Avis du paysagiste et de l'architecte conseil de l'État

Gap, le 10/04/2025

Projet de révision du PLU / Tallard Aérodrome

Vue sur la plaine, le château de Tallard et les premiers sommets des Alpes

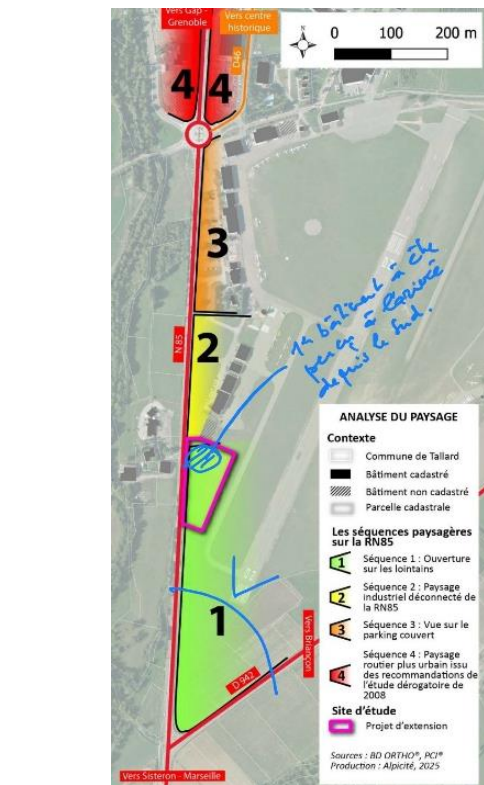
La vue depuis la RN85 sur l'aérodrome et le territoire est particulièrement remarquable : c'est une vue très dégagée et très lointaine qui permet de découvrir l'ancienne plaine agricole de Tallard, le bourg de Tallard surmonté de son château (classé Monument Historique), et en arrière-plan les premiers hauts sommets des Alpes. Le nouveau secteur Udx va réduire l'ouverture de cette vue, c'est pourquoi la dimension de ce nouveau secteur Udx doit être tracée au plus juste et ne pas connaître d'extensions ultérieures.

Cette vue est d'ailleurs bien identifiée dans l'étude dérogatoire Loi Barnier (p23) : Séquence 1 - ouverture sur les lointains.

Croquis montrant la continuité du front bâti le long de la RN85

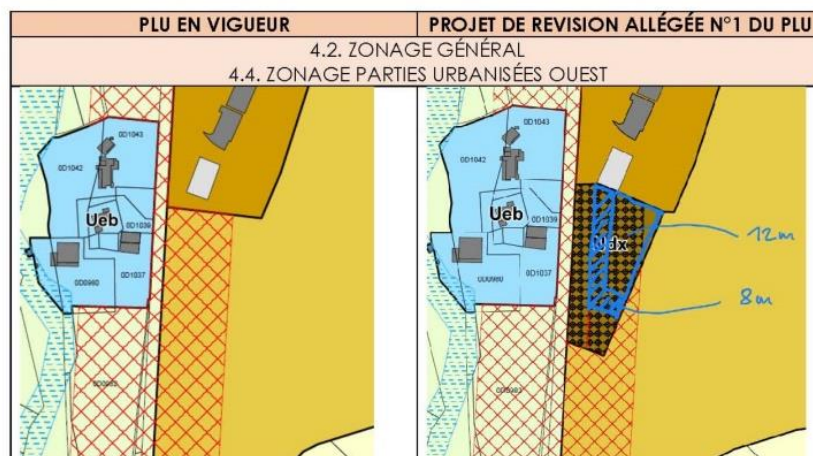
- L'alignement bâti à respecter : la façade d'alignement est à prendre en compte à hauteur de l'éégout des bâtiments existants pour créer un **front bâti bordant la RN85** :
 - o Les bâtiments existants sont à hauteur de 8m au faîtage des toitures à deux pentes, et sont implantés de manières différentes, faîtage perpendiculaire à la RN (donc un point à 8m) ou faîtage parallèle (en arrière de la façade). Pour créer un front bâti, l'élément important est la bande constituée par façade d'alignement (et non par les toitures).

- Si l'objectif est de pouvoir admettre une construction à 12m dans cette emprise Udx, prévoir un **épannelage des gabarits**, à partir de l'alignement bâti, côté RN85, afin que la construction de 12m soit à l'arrière, côté piste d'aviation, ce qui réduira l'impact de la massivité de l'ensemble dans le paysage environnant.
- Étudier la possibilité de continuer l'alignement bâti dans l'angle sud pour une **continuité de l'épannelage jusque sur la façade sud** qui doit être traitée comme une façade de présentation du site, visible de loin, avec une qualité de matériau, de couleurs et de dessin.
